Oggetto: Progetto denominato “Impianto per la produzione di energia elettrica e termica mediante combustione di rifiuti speciali non pericolosi in Comune di Cavaglià (BI)”, con opere da realizzare nei territori comunali di Cavaglià (BI) e Santhià (VC), presentato dalla “A2A Ambiente” S.p.A. Brescia in data 08.07.2021 e sottoposto a fase di Valutazione d’Impatto Ambientale ai sensi art. 27 bis D. Lgs. 152/06 e ss.mm.ii. con contestuale rilascio A.I.A. per installazioni I.P.P.C. – invio osservazioni con richiesta di partecipazione all’inchiesta pubblica indetta dalla Provincia di Biella

L’Associazione Culturale Valledora (C.F. 93008070026), in persona del Presidente e legale rappresentante *pro tempore* Sig.ra Alba Riva, con sede in Alice Castello (VC) alla Via Italia 50, con riferimento al procedimento di cui in oggetto ai sensi e per gli effetti dell’art. 27 bis co. 4 D. Lgs 152/2006 *osserva* quanto segue.

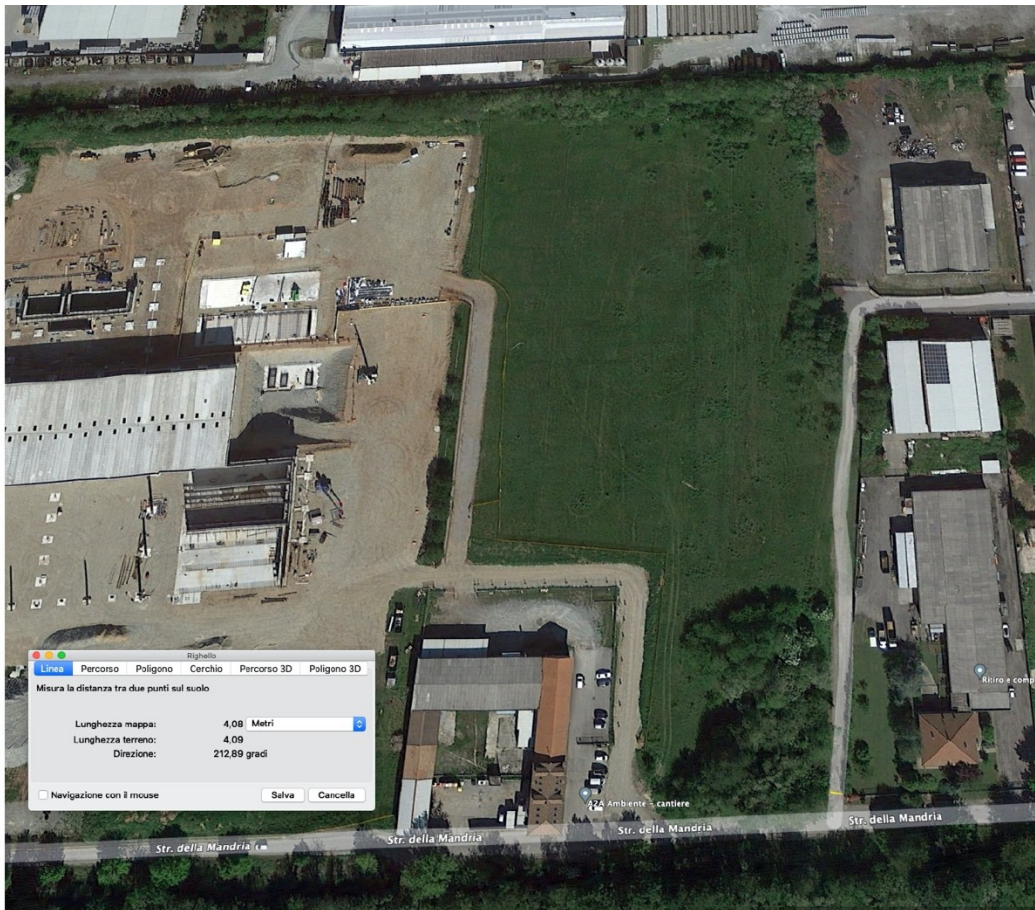
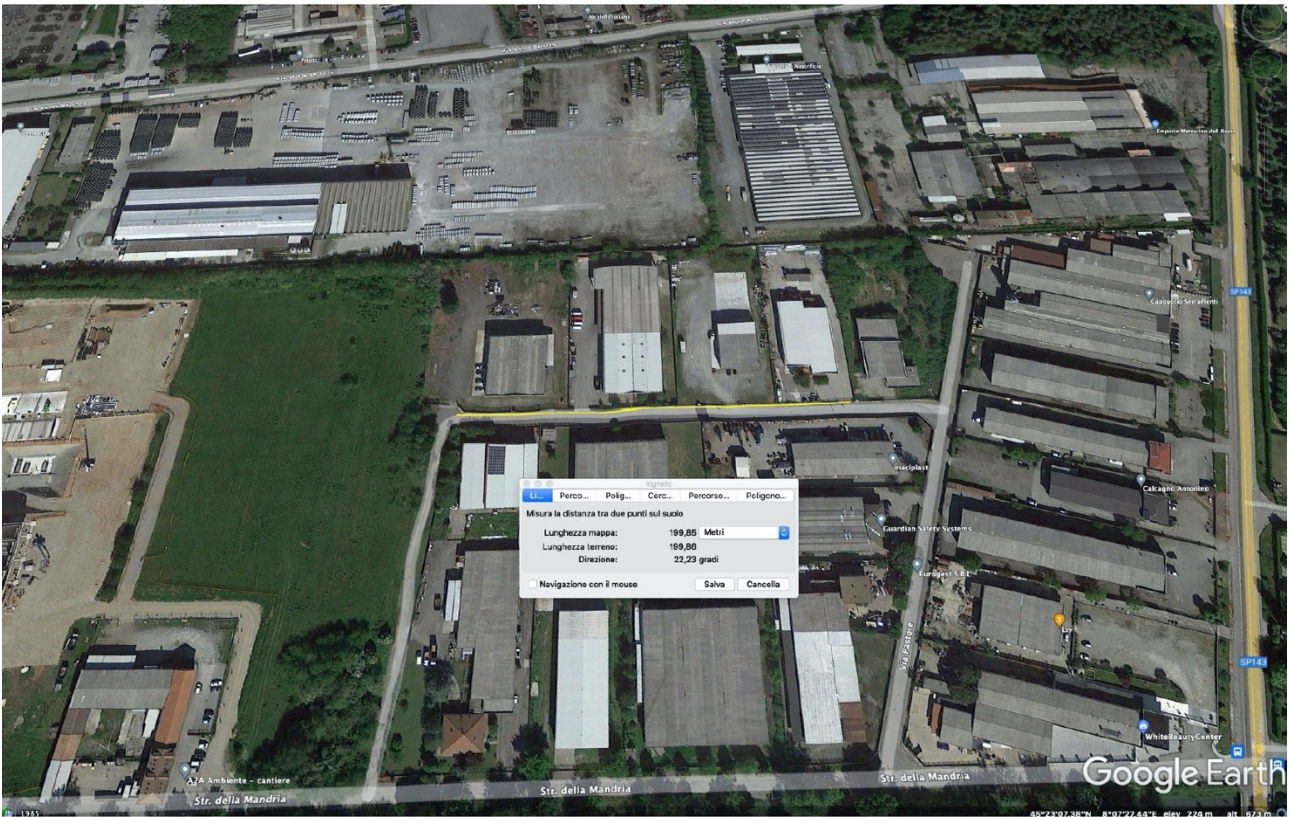
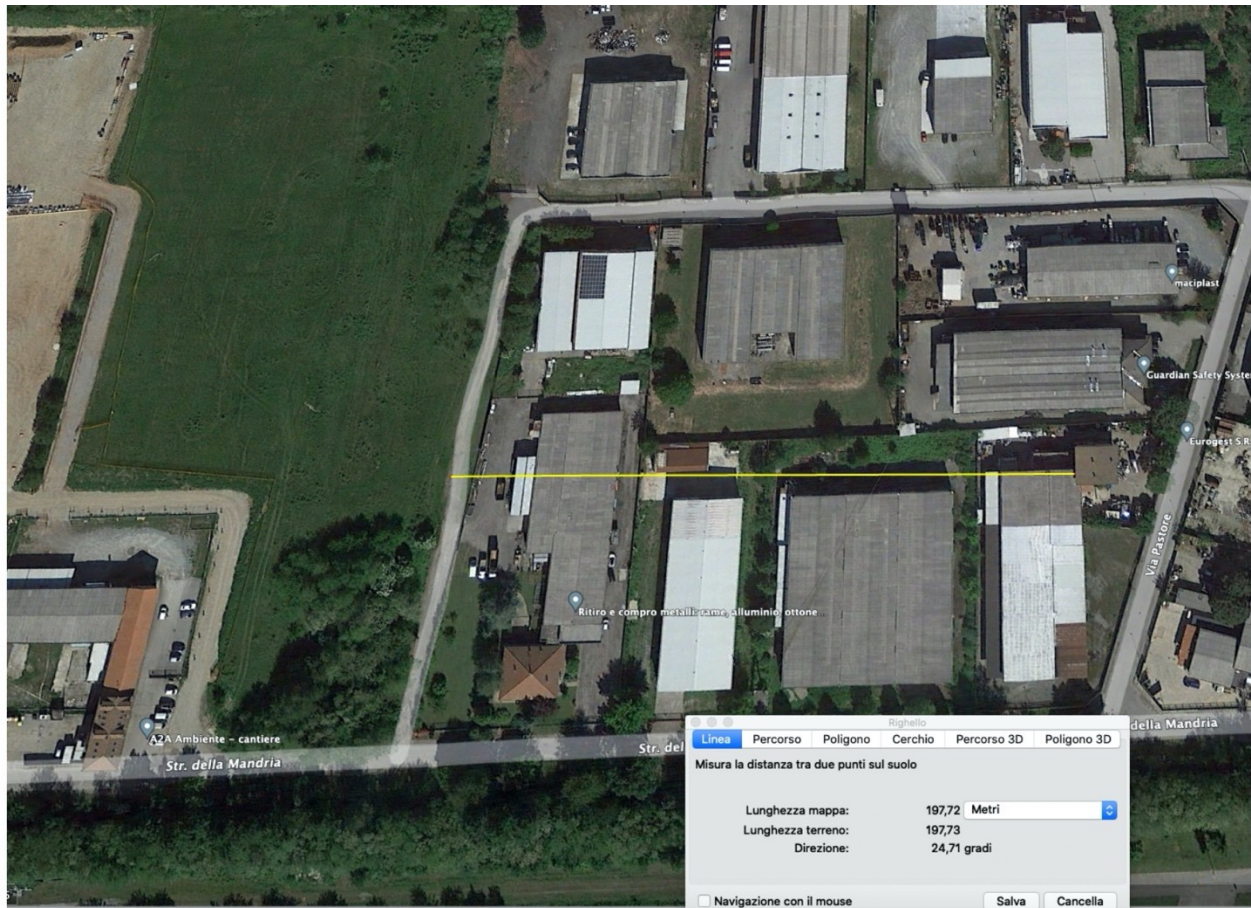
A dimostrazione di quanto precede, si consideri che una di queste abitazioni è sorprendentemente collocata ad appena 4 metri dall'area di impianto, praticamente al confine.

Quella che si vede nell'immagini che precedono è una vera e propria villetta sita al civico 20 di Strada della Mandria - come possibile vedere dal campanello e dalla cassetta delle lettere - collocata immediatamente a ridosso dell'area vergine nella quale si vorrebbe collocare il termovalorizzatore.

Ebbene, come dimostrato nella documentazione fotografica che segue, in loc. Gerbido (a distanza di poche decine di metri dall'area di progetto) sono presenti numerose abitazioni nelle quali vivono ben più di cinque famiglie, con interposte strade, sentieri, spiazzi, aie, giardini, piccoli orti, incolti e simili, con un intervallo tra di esse inferiore a quello intercorrente tra il nucleo e la più vicina delle case sparse.

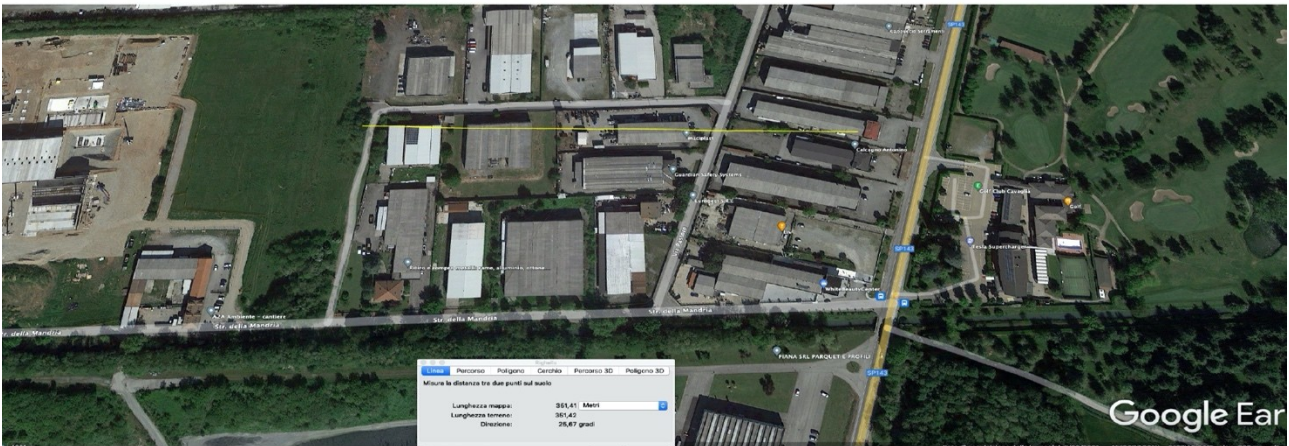
Quelle che seguono sono abitazioni collocate a distanza inferiore ai 200 metri rispetto all'area di progetto, in Via Pastore, anch'esse non censite dalla proponente. Anche in questo caso trattasi di vere e proprie villette con giardino.

Di seguito viene riportato l'inquadramento spaziale delle stazioni citate (Fonte Studio Ricadute Emissive allegato al SIA)

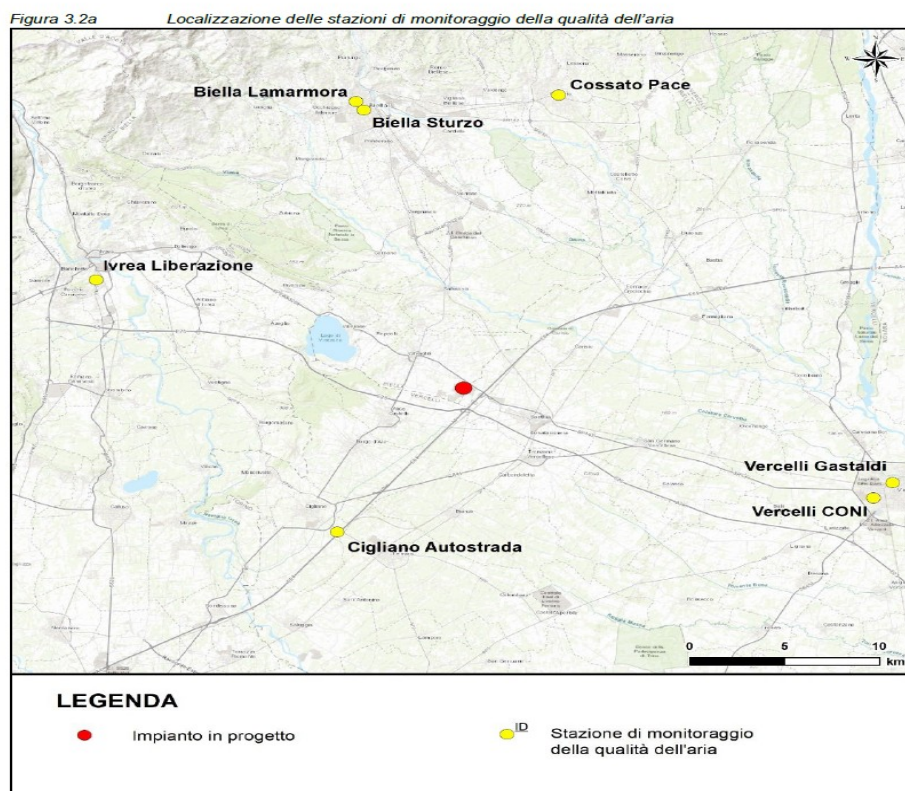
Le analisi delle concentrazioni di inquinanti rilevate dalle stazioni citate mostrano uno stato della qualità dell'aria già compromesso, con sforamenti dei limiti normativi in varie stazioni per gli inquinanti PM10 e O3.
